TECHNICAL SERVICE BULLETIN

Technical Service Bulletin: 80-0854

Forest River is alerting you to an issue involving certain 2019 R. POD - RPT179-80, RPT180-80 and RPT189-80 travel trailer recreational vehicles. Please see the information below which describes the issue and provides you with details on the steps you should take to have your vehicle repaired.

R. POD – WINTERIZATION REMEDY INSTRUCTIONS

Figure 1

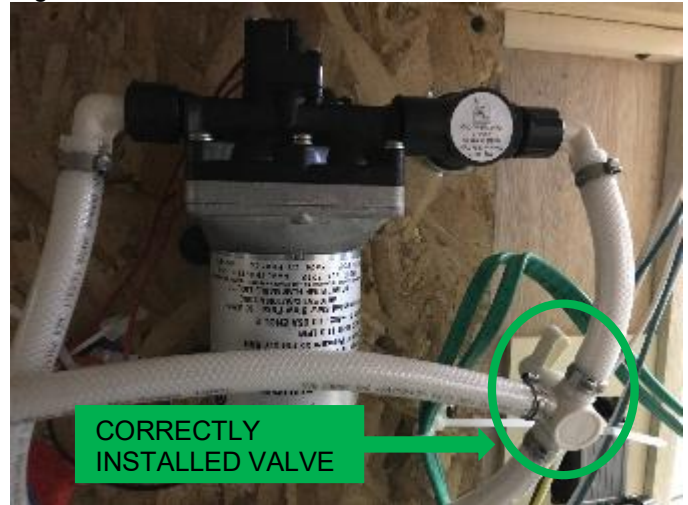
The manufacturing plant installed the winterization valve on the pressure side (vehicle side) of the water pump. The winterization valve should have been connected to the intake/suction side of the water pump. If the waterlines and water using components are not appropriately winterized from freezing, the components and waterlines may crack, break, etc. potentially voiding the component manufactures warranty.

Step 2: Inspect the 3-Way Valve location, if the Valve is on the Pressure Side of the water pump as shown in Figure 1, proceed to the remedy by ordering **KIT NUMBER: 60P15984A**;

Step 3: If the Valve is installed according to Figure 2, do not proceed with the remedy. *Claim the Inspection Code.*

Remedy – Refer to Figure 2 for the Remedy if needed

- Step 1: Using a cutting tool such as a box cutter, cut the white water hose close to the valve then discard valve assembly;
- Step 2: Slide the provided hose clamps on each of the white hoses;
- Step 3: Insert the waterline coupler into each hose and secure tightly with the hose clamps on each side of the coupler;
- Step 4: Cut the white water line hose approximately 4 inches from the 90° elbow;
- Step 5: Slide the provided hose clamps on each of the white hoses;
- Step 6: Insert the provided pre-assembled valve into each hose with the handle pointing towards the white waterline to the pump

Figure 1

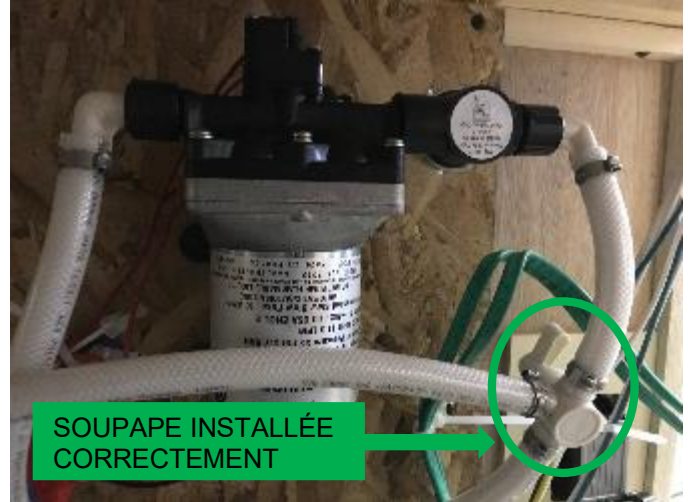
L'usine de fabrication a installé la soupape d'hivérisation sur le côté pression (côté du véhicule) de la pompe à eau. La soupape d'hivérisation aurait dû être connectée au côté admission ou aspiration de la pompe à eau. Si les conduites d'eau et les composants qui utilisent de l'eau ne sont pas adéquatement hivérisés du gel, les composants et les conduites d'eau peuvent se fissurer, briser, etc., annulant possiblement la garantie du fabricant du composant.

Étape 2 : Inspecter l'emplacement de la soupape à 3 voies, si la soupape se trouve sur le côté pression de la pompe à l'eau, comme illustrée à la Figure 1, effectuez la réparation en commandant la **TROUSSE NUMÉRO : 60P15984A**;

Étape 3 : Si la soupape est installée conformément à la Figure 2, ne pas effectuer la réparation. *Réclamer le Code d'inspection.*

Réparation – Se reporter à la Figure 2 pour la réparation, si nécessaire

Étape 1 : En utilisant un outil de coupe, comme un couteau polyvalent, couper le tuyau d'eau blanc près de la soupape, puis jeter l'assemblage de soupape;
